Keuringsverslag van een elektrische laagspanning- en zeer lage spanningsinstallatie

NIET CONFORM

Straatnaam	Stationsstraat
Huisnummer	35
Busnummer	
Postcode	3550
Gemeente	HEUSDEN-ZOLDER
Land	België

Controlebezoek van een oude huishoudelijke elektrische installatie van een wooneenheid bij verkoop op vraag van de verkoper volgens (KB 08/09/2019) - AREI Boek 1- 8.4.2. en 8.2.1. en 4.2.4.3.

Afbeelding schakel- en verdeelbord:

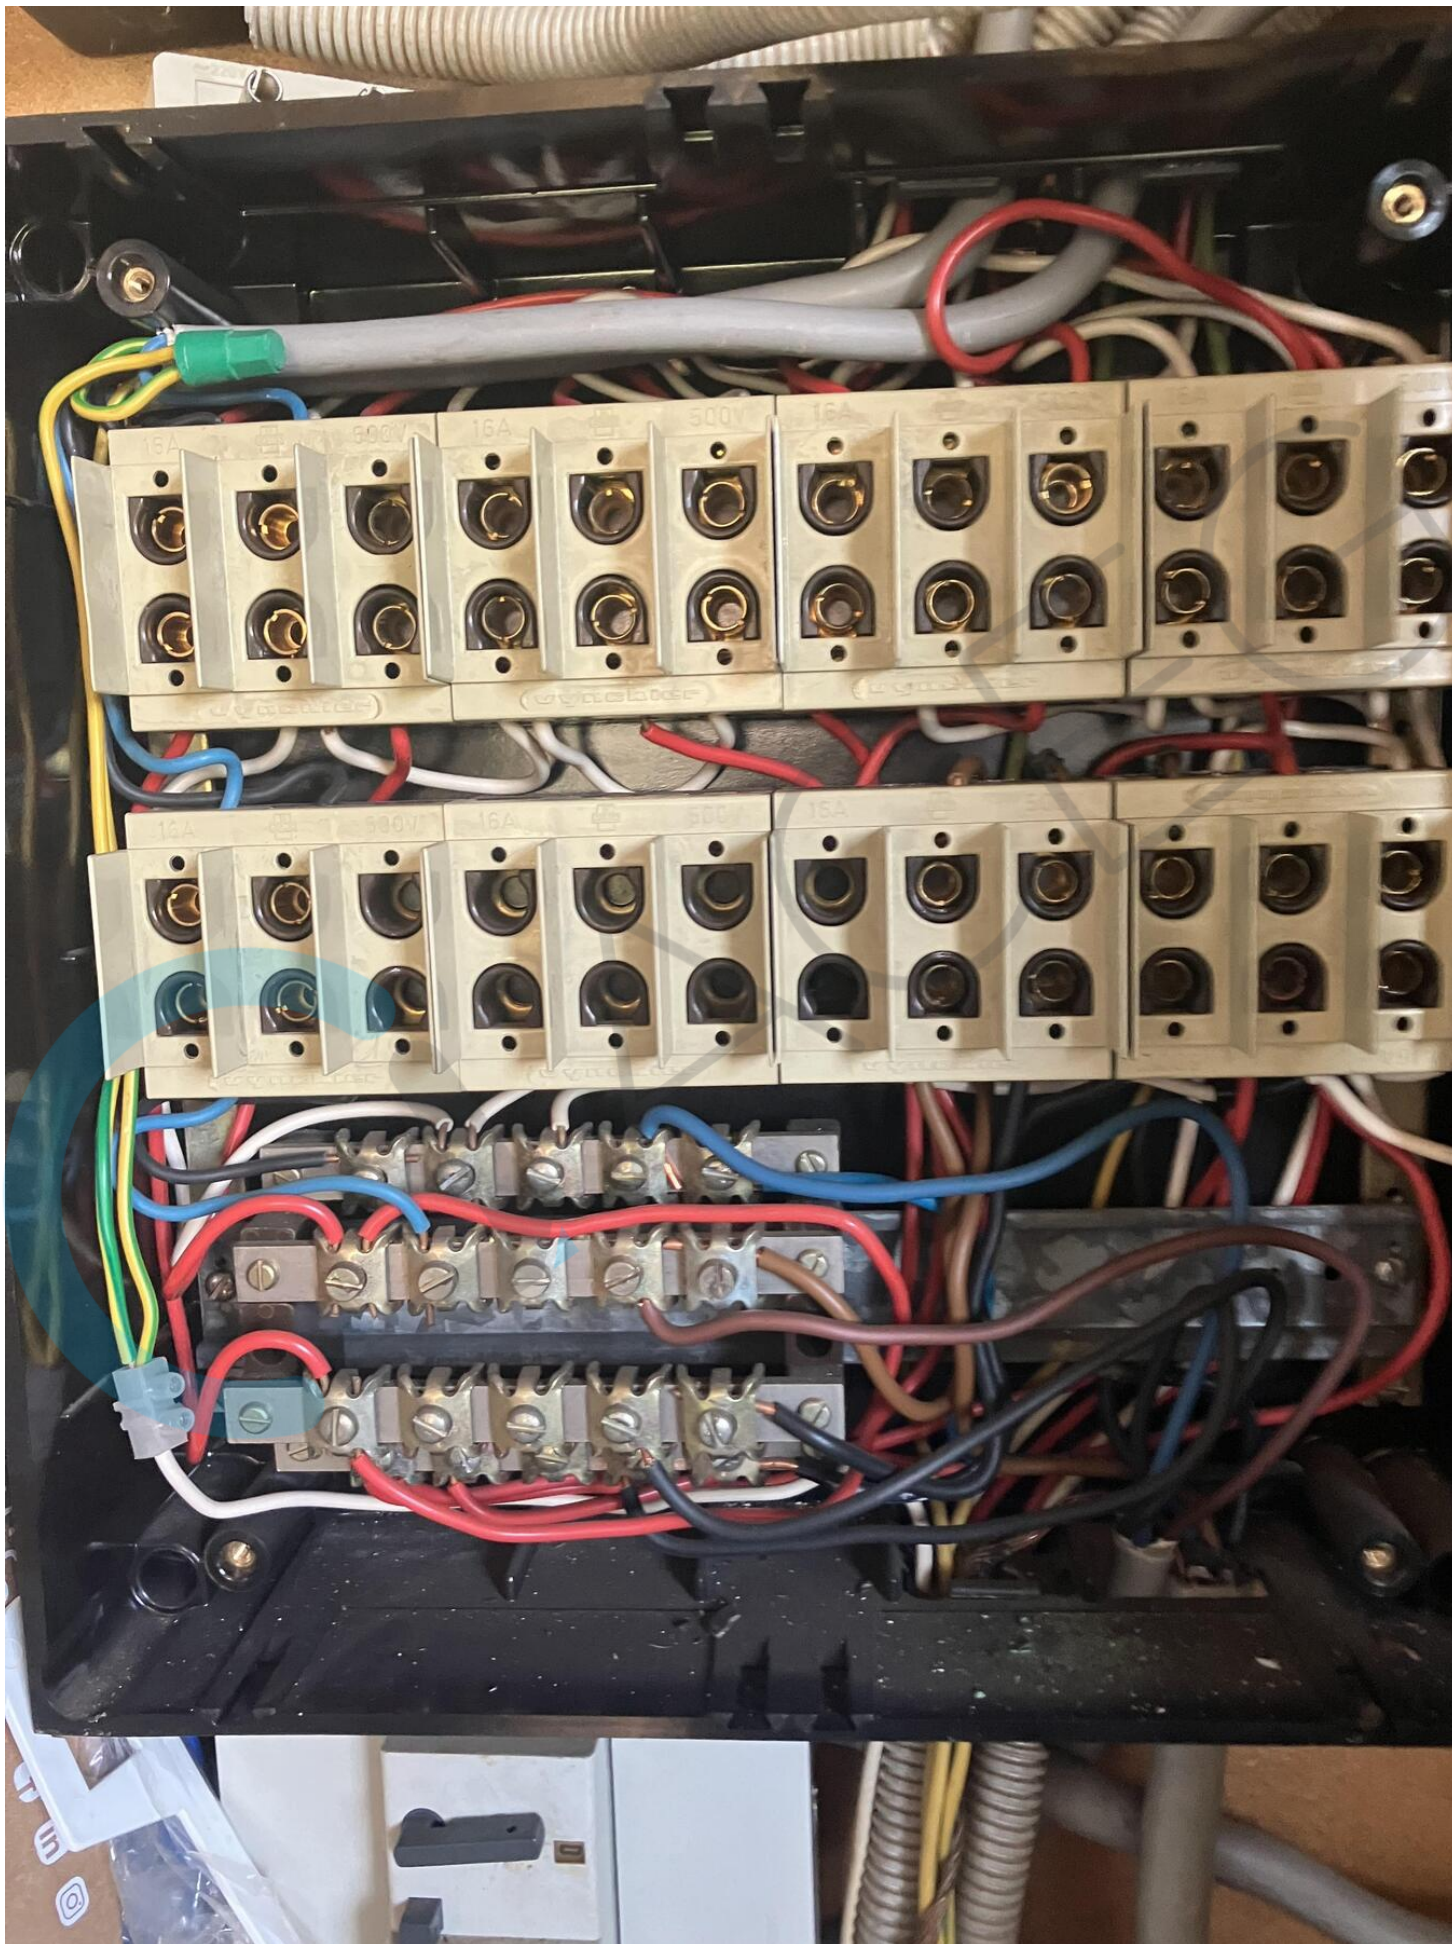
- 11.01 Eéndraadschema van de installatie is niet aanwezig. (Boek 1 Afdeling 2.12 - 2.13 en 3.1.2 en 9.1.2)
- 11.03 Situatieschema van de installatie is niet aanwezig. (Boek 1 Afdeling 2.12 - 2.13 en 3.1.2 en 9.1.2)

- 12.03 De continuïteit van equipotentiaalverbindingen en/of beschermingsgeleiders zijn niet gewaarborgd. (Boek 1 Onderafdeling 5.3.5.3.G. en 5.4.3.5)
- 13.07 Een demonteerbaar aansluitstuk (aardingsonderbreker) dient aangebracht te worden in de aardgeleider teneinde de meting van de aardweerstand mogelijk te maken. (Boek 1 Onderafdeling 5.4.3.5.)

- 14.02 Hoofdequipotentiale geleider(s) niet geel/groen. (Boek 1 Onderafdeling 5.4.4.1. en 5.1.6.2)
- 14.08 De beschermingsgeleiders zijn niet verdeeld over de ganse installatie. (Boek 1 Onderafdeling 5.3.5.3.G. en 5.4.3.1.)

- 15.01 De aanduiding van de stroomkringen en/of apparatuur, aansluitklemmen, enz dient aangebracht of vervolledigd te worden. (Boek 1 Onderafdeling 3.1.3.1. en 3.1.3.3.A. en 5.1.6.1)

- 15.02 Elke elementaire stroombaan moet met een hoofdletter aangeduid worden. Elk lichtpunt, contactdoos, moeten genummerd worden in volgorde gezien vanaf de beschermingsinrichting tegen overstroom. (Boek 1 onderafdeling 3.1.2.1.)

- 15.11 Niet gebruikte invoeringen van het verdeelbord zijn niet correct of onvoldoende afgedicht. (Boek 1 Afdeling 5.1.4. en 4.2.2.3.)
- 16.06 De differentieelstroombeschermingsinrichtingen die worden geplaatst in huishoudelijke installaties zijn ten minste van het type A. Een differentieelstroombeschermingsinrichtingen van het type AC is niet toegelaten. (Boek 1 Onderafdeling 5.3.5.3.)

- 16.10 De I_{2t}-waarde (minimum 22,5 kA_{2s} bij een stroom van 3000 A) voor de differentieelstroombeschermingsinrichting(en) met een nominale stroom kleiner of gelijk aan 40 A is niet voorzien. (Boek 1, Onderafdeling 5.3.5.5)

- 17.02 In meerfasige kringen is de afzonderlijke smeltzekering of 1-polige kleine vermogensschakelaar van de nulgeleider niet toegelaten. (Boek 1 Onderafdeling 4.4.4.7.)

- 17.03 De nominale stroomsterkte van de beveiliging is niet aangepast aan de toelaatbare stroomsterkte van de stroomafwaarts geïnstalleerde leiding en/of verbruiker. (Boek 1 Afdeling 4.4.1.)

I7.08 De geplaatste vermogensschakelaars mogen niet gebruikt worden in huishoudelijke installaties. (Boek 1 Onderafdeling 5.3.5.5.e.)

I8.17 De niet-gebruikte leidingen verwijderen of aan de uiteinden te isoleren. (Boek 1 Onderafdeling 4.2.3.3.b)

I9.06 Niet alle contactdozen op LS zijn voorzien van een aardingscontact conform NBN C 61-112-1:2017. (Boek 1 Onderafdeling 1.4.2.3. en 5.3.5.2.)

I9.07 Niet alle contactdozen op LS zijn kinderveilig conform NBN C 61-112-1:2017. (Boek 1 Onderafdeling 1.4.2.3. en 5.3.5.2.)

Inbreuk: Lasdoppen mogen niet meer gebruikt worden
